Reykjanesbær - Hlíðarhverfi

Hlíðarhverfi

Reykjanesbær

Tillaga að breytingu á deiliskipulagi

Tillaga að breytingu á deiliskipulagi

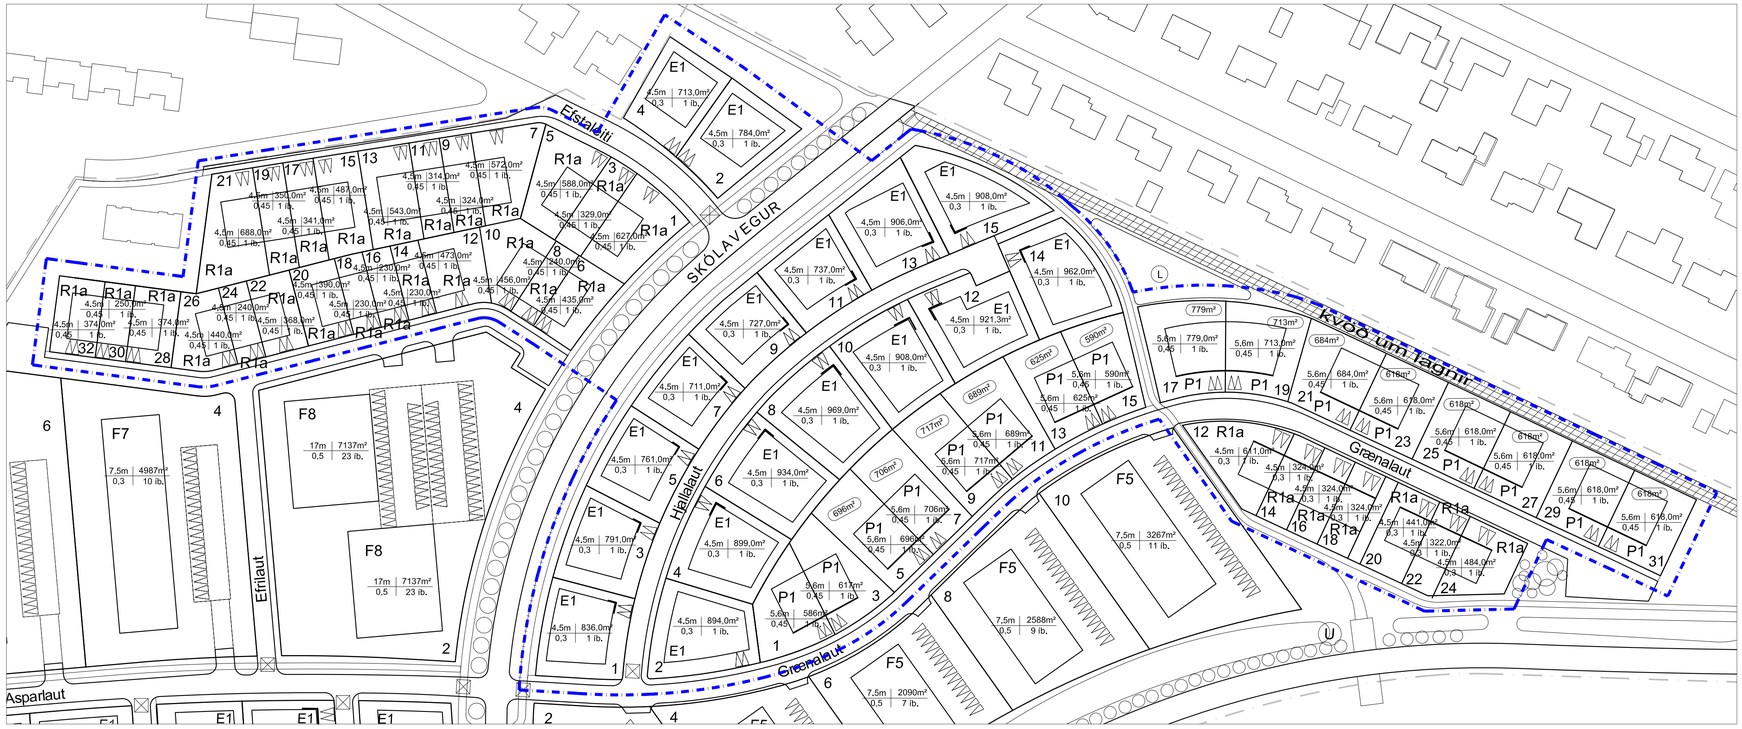
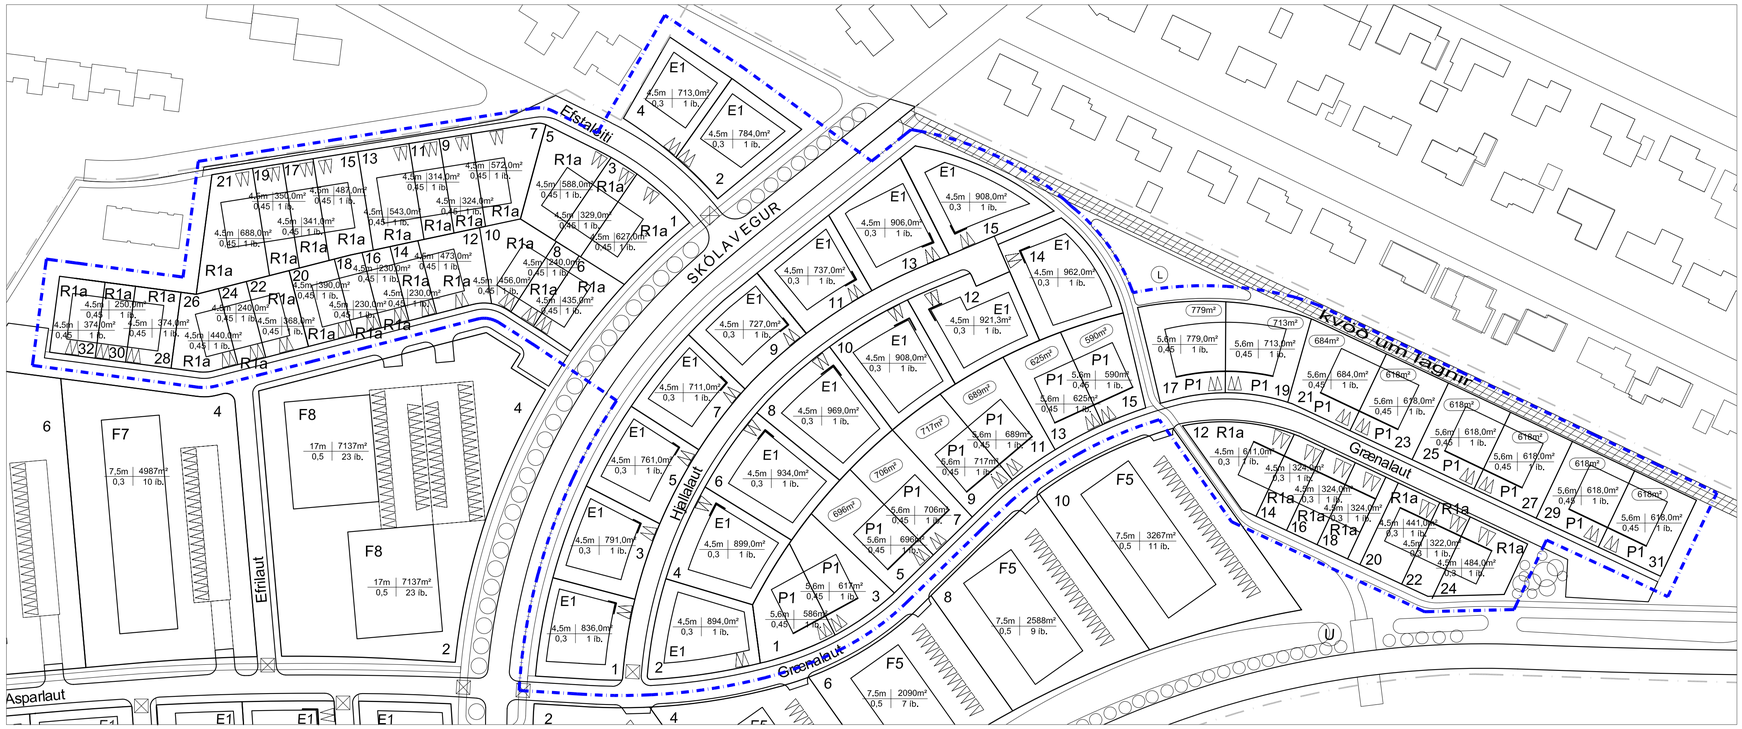
Farið er fram eftirfarandi breyting á hluta deiliskipulags Hlíðarhverfis í Reykjanesbæ.

Breytingin nær yfir einbýlishúsabyggð E1, parhúsabyggð P1 og ráðhúsabyggð R1a.

Gildandi Sérákvæði

Um er að ræða einbýlishús a einni hæð, með innbyggðum bílskúr. Þakgerð er frjáls að öðru leyti en því að hámarks mænishæð er 4,5 metrar og hámarkshæð útveggja er 3,6 metrar. Þakhalli verði mestur 16°. Þegar horn byggingarreits eru bindandi í samræmi við uppdrátt skal a.m.k. 1/3 hluti útveggja snerta bindandi línu.

Um er að ræða parhús a einni hæð, með innbyggðum bílskúr. Þeir skulu staðsettar milli íbúða. Þakgerð er frjáls að öðru leyti en því að hámarks mænishæð er 4,5 metrar og hámarkshæð útveggja er 3,6 metrar. Þakhalli verði mestur 16°. Framhliðar parhúsa eru bindandi í samræmi við uppdrátt.

Um er að ræða raðhús a einni hæð, með innbyggðum bílskúr. Þakgerð er frjáls að öðru leyti en því að hámarks mænishæð er 4,5 metrar og hámarkshæð útveggja er 3,6 metrar. Þakhalli verði mestur 16°.

Breyting á sérákvæðum

Um er að ræða einbýlishús a einni hæð, með möguleiki á innbyggðum bílskúr. Þakgerð er frjáls að öðru leyti en því að hámarks mænishæð er 4,5 metrar og hámarkshæð útveggja er 3,6 metrar. Þakhalli verði mestur 16°. Þegar horn byggingarreits eru bindandi í samræmi við uppdrátt skal a.m.k. 1/3 hluti útveggja snerta bindandi línu.

Um er að ræða parhús a einni hæð, með möguleiki á innbyggðum bílskúr. Þeir skulu staðsettar milli íbúða. Þakgerð er frjáls að öðru leyti en því að hámarks mænishæð er 4,5 metrar og hámarkshæð útveggja er 3,6 metrar. Þakhalli verði mestur 16°. Framhliðar parhúsa eru bindandi í samræmi við uppdrátt.

Um er að ræða raðhús a einni hæð, með möguleiki á innbyggðum bílskúr. Þakgerð er frjáls að öðru leyti en því að hámarks mænishæð er 4,5 metrar og hámarkshæð útveggja er 3,6 metrar. Þakhalli verði mestur 16°.

Að öðru leiti gilda áfram sömu skilmálar.
